サービスキャンペーン通知書

整理番号		サービスキャンペーン開始日	令和5年1月26日
不具合の内容	テールゲートにおいて、取付部のヒンジ防錆処理が不適切なため、時間の経過とともに錆が発生するおそれがある。		
改善措置の内容	全車両、テールゲート取付部のヒンジに防錆ワックスを塗布する。		
自動車利用者等に周知させるための措置	ダイレクトメール、電話および電子メール等にて通知する。

改善箇所説明図

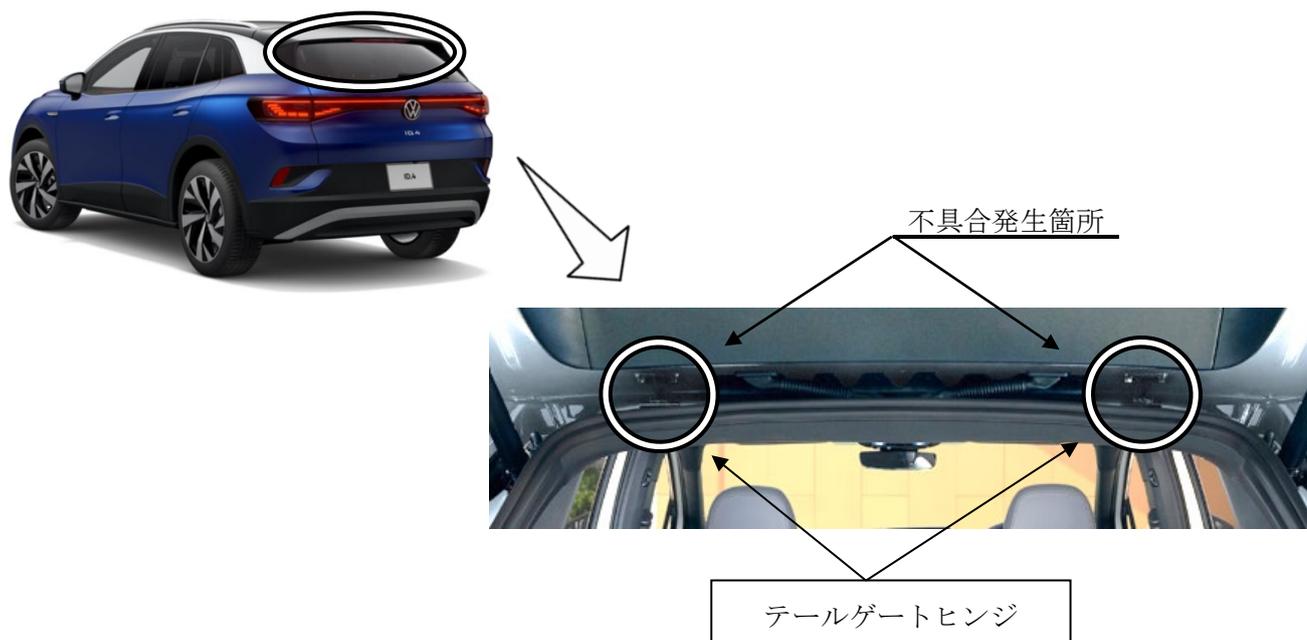
テールゲートにおいて、取付部のヒンジ防錆処理が不適切なため、時間の経過とともに錆が発生するおそれがある。

全車両、テールゲート取付部のヒンジに防錆ワックスを塗布する。

識別：キャンペーンステッカーに「55N1、日付（西暦・月・日の順）ワークショップスタンプ」を記入し、ラゲージルームフロアに貼付する。
